Mission régionale d'autorité environnementale

**Avis délibéré sur le projet de construction
d'un élevage de volailles de chair à Thieffrain (10),
porté par la SARL Marisy**

n°MRAe 2022APGE49

Nom du pétitionnaire	SARL Marisy
Commune	Thieffrain
Département	Aube (10)
Objet de la demande	Projet de construction d'un élevage de volailles de chair
Accusé de réception du dossier	17/02/22

Figure 2 – parcelles du plan d'épandage

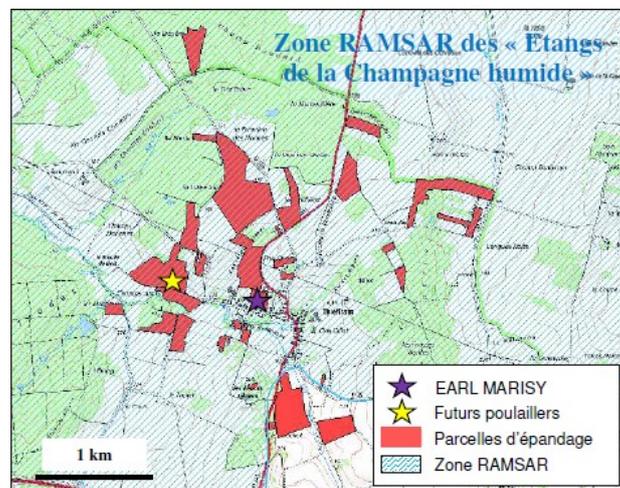
Aucune parcelle d'épandage n'est en site Natura 2000 mais la parcelle d'implantation des futurs poulaillers, ainsi que 100 ha sur les 257,37 ha du plan d'épandage (soit environ 40 % de la surface) sont localisés dans la zone humide RAMSAR⁵ des « Étangs de la Champagne Humide », zone humide d'importance internationale.

Les parcelles d'épandage sont par ailleurs classées en zone vulnérable aux nitrates par l'arrêté du 4 août 2021⁹ du préfet de la Région Île-de-France, préfet coordonnateur de bassin Seine Normandie.

L'Ae relève que ce classement est indiqué dans la partie « autres documents » du dossier mais pas dans l'étude d'impact, ce qui ne favorise pas la transparence vis-à-vis des tiers susceptibles d'être intéressés par le projet.

L'Ae recommande de faire figurer dans l'étude d'impact le classement des parcelles du projet en zone vulnérable aux nitrates.

Figure 4 - plan des installations et des sources de dangers

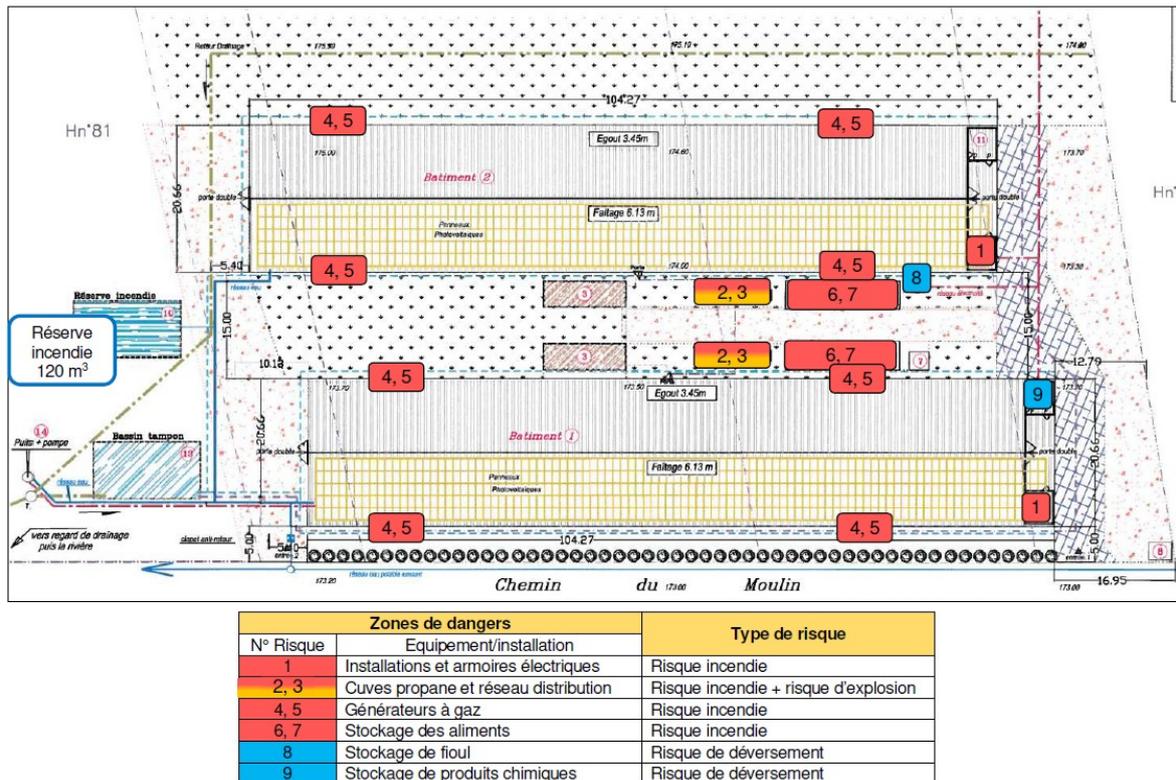
L'Ae constate que le dossier identifie 8 sources de dangers mais que l'analyse n'en retient aucune des 8, les risques étant, d'après le pétitionnaire, limités au site de l'exploitation.

- analyser les effets des dangers potentiels sur les intérêts visés par l'article L. 511-1 du code de l'environnement ;
- faire figurer dans l'étude de dangers un plan spécifique précisant les sources de dangers et les distances d'isolement entre les bâtiments d'élevage et les silos et cuves de stockage et celles des silos et cuves de stockage entre eux ;
- préciser si un stockage de paille est prévu ;
- justifier le respect des distances réglementaires entre stockages ;
- démontrer que la proximité des bâtiments n'est pas de nature à engendrer un effet domino en cas d'incendie ou d'explosion.
